ZÁZNAM

z jednání projektové dokumentace ve stupni DUSP+ PDPS:

„Rekonstrukce mostu v km 53,161 a 53,910 na trati Podlešín – Slaný“

Připomínky k návrhu včetně jejich vypořádání

obr: nový stav - podélný řez

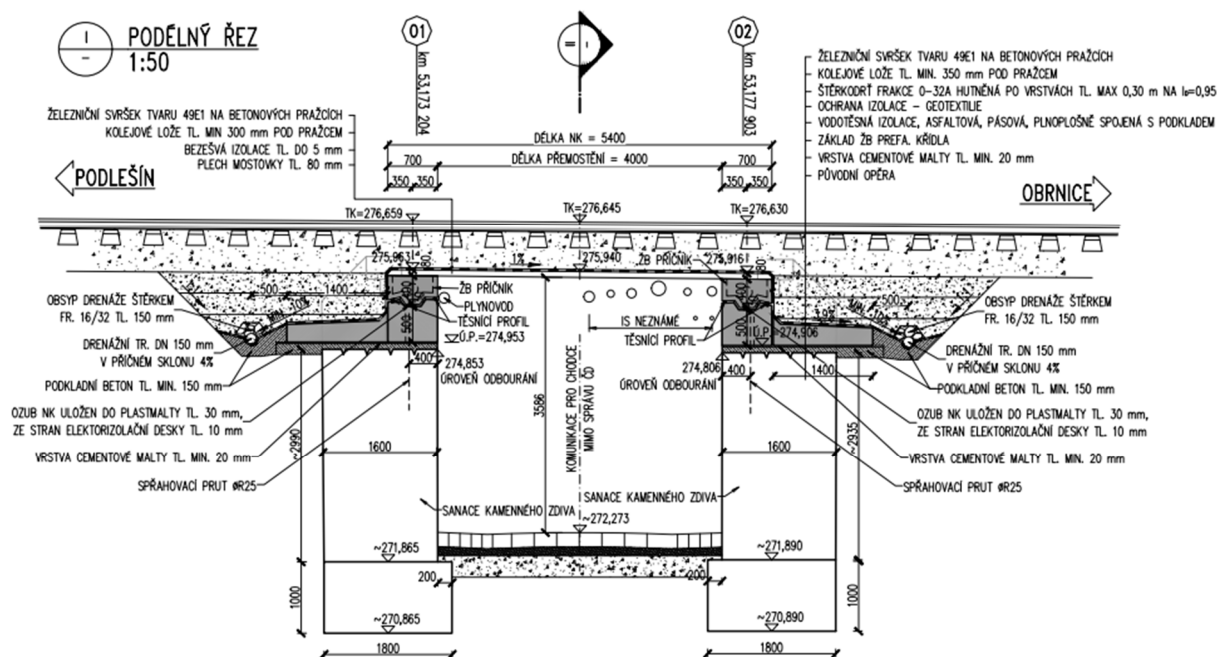
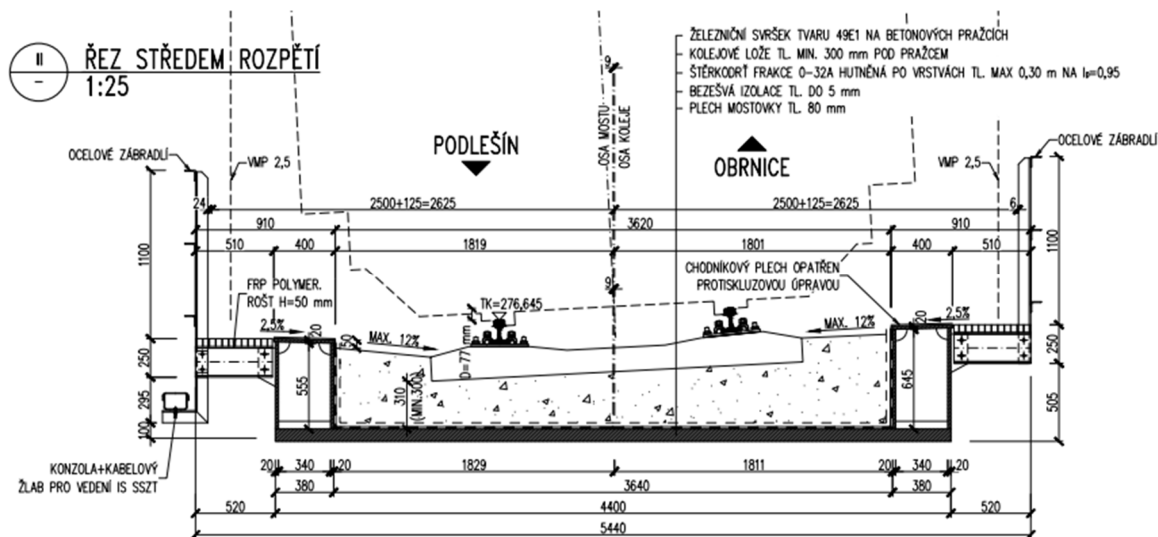
Most v km 53,161 - nutno standardním způsobem projednat výjimku z šířky kolejového lože.

obr: nový návrh - podélný řez

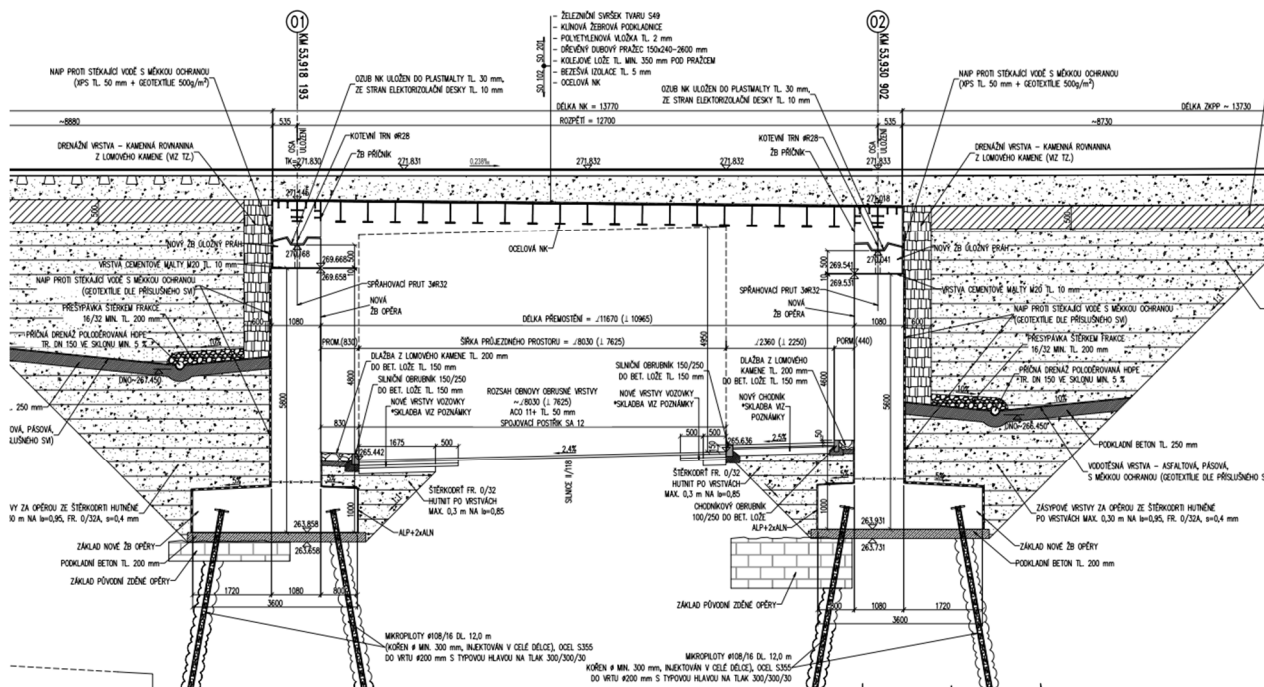
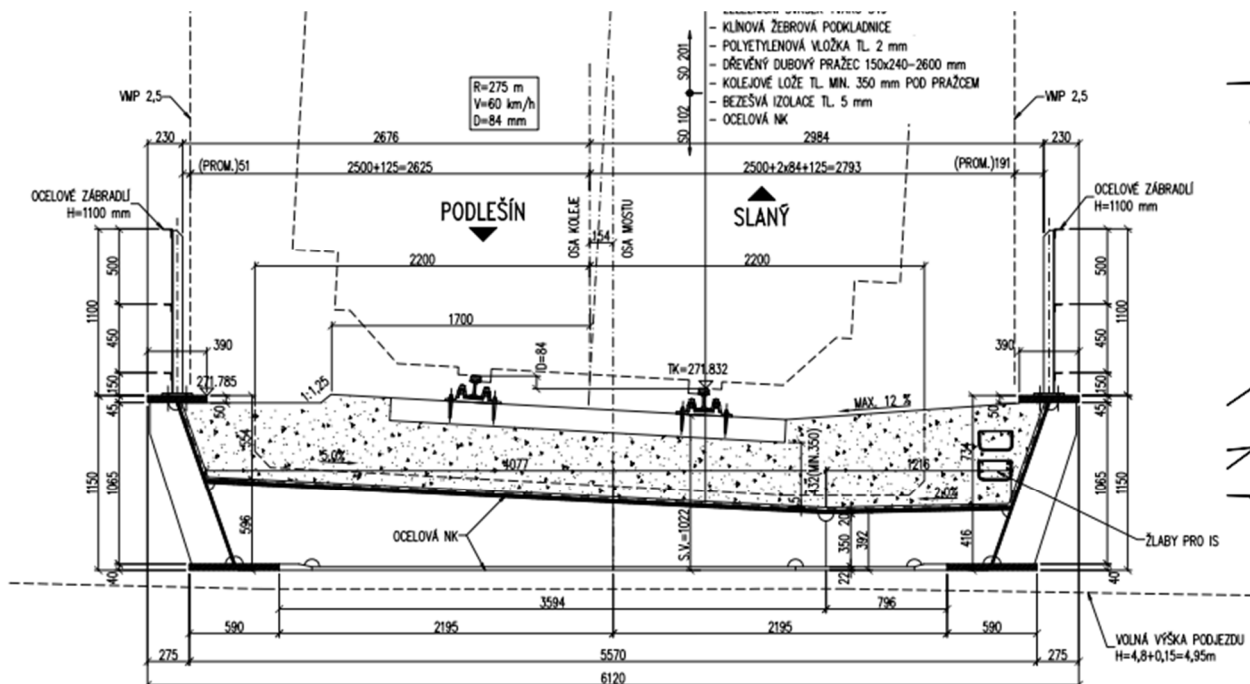
Vzdálenost příčníků pokud možno zvětšit (nikde není kóta), s ohledem na šikmost bude rozhodující kolmá vzdálenost ještě menší než "obvykle". Problém je, jak konstrukci správně tryskat a metalizovat v takto stísněných poměrech (hlavně jak se dostat shora k dolní pásnici příčníku).

Nebylo by vhodné protáhnout existující silniční svodidlo až pod most?

K OK - výřezy R50 v ostrých rozích požadujeme zvětšit tak, aby je bylo možné v mostárně řádně provést.

Přípoj zábradlí požadujeme provést tak, aby matice nebyla pod horní pásnici hlavníku nosníku v kolejovém loži.

Nebylo by možné, při excentrickém osazení zábradlí na HP celý most zúžit? K úvaze.

Na HP požadujeme okapničku (např. kulatina R8), aby nezatékalo do obtížně proveditelného detailu ukončení izolace.

Nemám teď normu u sebe, ale myslím, že v obloucích pod 300m se VMP 2,5 ještě zvětšuje o vliv malého poloměru (ale možná je to pod 250m) prověřte.

Zábradlí je nutno dát na šikmá křídla, na rovnoběžných být asi nemusí (pokud je splněna podmínka o 2m hloubky).

že o něm nevíte neznamená, že nebyl ;) Vašek Podlipný tam nejezdil, že to "nějak" udělat jde, to ano, otázka je, jaká je kvalita otryskání a jaká je následná životnost nátěrového systému - je třeba SA3 a sem se s hubicí dostanu těžko - viz most přes Ohři, Ondra Lojík, OK-BE a nátěr příčníku před přivařením k mostovce ...

Pokud to nelze rozředit, upřednostnil bych méně širokou a tlustší dolní pásnici příčníku - ideálně zkuste třeba těch 40mm co je na DP jak by to vycházelo - Mz by tu neměl moc být, nebo se mýlím? Navíc by odpadl přechod tloušťek materiálů, což by byl další bonus z hlediska výroby ...

těch 600mm je šikmo nebo kolmo mezi příčníky?

Zase, jasně, nějak to tam "nasmrkají", ale rozhodně se nejedná o kvalitně provedený uzavřený svar - představte si, že se tam snažíte dostat vy osobně se svářečkou a chcete to objet dokola, ne jen z boků ... to prostě není možné, zvětšete prosím "co to jde" :) Pozvu Vás na přejímku, uvidíte sám ...

Asi si nerozumíme - zábradlí by zůstalo tak jak je, zúžila by se jen NK - myslím, že to se závěrnou zádkou nesouvisí, resp. jde v ní udělat cokoli, co naváže na NK ... nevidím problém ...

bylo uvažováno použití ZBN u mostu v km 53,910? Volba nové konstrukce by měla brát ohled na budoucí provádění běžné dohledací činnosti (obtížněji kontrolovatelné prostory mezi příčnky bez využití žebříků apod...). Volba této konstrukce taktéž vyžaduje pro provádění podrobných prohlídek uzávěru komunikace (částečné). V potaz by se mělo brát i provedení obnovy PKO (dostatečná vzdálenost mezi příčnky).

Maximální vzdálenost příčníku pro mosty s příčnickovou mostovkou je 700 mm a u tohoto mostu je 600 mm ze statického hlediska maximum vzhledem k šikmosti apod. Shodný most jsme již projektovali v Raspenavě a nebyl s tím problém.

Co se týče požadavků na pozemní komunikace a dle vzorových listů pro silniční těleso to není nutné. Stačí silniční obrubník s výškou 150 mm.

Na shodném mostě v Raspenavě byly výřezy 50 mm a nebyl s tím problém. Samozřejmě ale není problém je zvětšit.

Zábradlí bude připojeno na přivařené svorníky – vyhovuje na únavu.

Protože zábradlí navazuje na zábradlí na ŽB římsách, tak mi to nepřijde moc vhodné i co se týče provádění.

Zpracuji. S izolací v těchto místech obtíže nebyly. Nastříkala se až pod pásnici (možná částečně na pásnici ze spodní strany).

Je to pod 250 m.

Na mostech s rovnoběžnými křídly musí být zábradlí v celé délce říms. Na OŘ zábradlí na šikmých křídlech v Raspenavě nechtěli. Musí se projednat.

Dobrý den, problém je ten, že konstrukce ze ZBN by vyžadovala další zdvih nivelety o cca 150 mm, což znamená další zvýšené náklady, které půjdou do žel.svršku, spodku, opěrných zídek...

Navíc taková konstrukce se již nebude moci vyrobit mimo staveniště a přivést a jednoduše osadit jeřábem.

Musela by se vyrobit někde u mostu, kde není na to místo a příčným či podélným zásunem uložit na ozuby. Uzavírka komunikace by byla několik dní (cca 5), aby se to dalo realizovat.

Tato OK má stlačenou stavební výšku, což je možné dosáhnout příčnkovou ortotropní mostovkou. Při minimálním zdvihu nivelety (+50 mm) bude zajištěna normová podjezdná výška a rozšíření světlé šířky pro komunikaci a chodník. Rovněž výluka na trati bude relativně příznivá pro toto řešení.

Pokud je obava o PKO, tak to by vzhledem k celoplošné metalizaci s nátěry nemělo být problém, obzvláště, pokud je koncový příčník betonový a neumožní zatékání do uložení.

Provést kontrolu podhledu (PKO) ze žebříku z chodníku pod mostem není zas až tak nákladná položka pro revizi mostu a běžně se provádí.
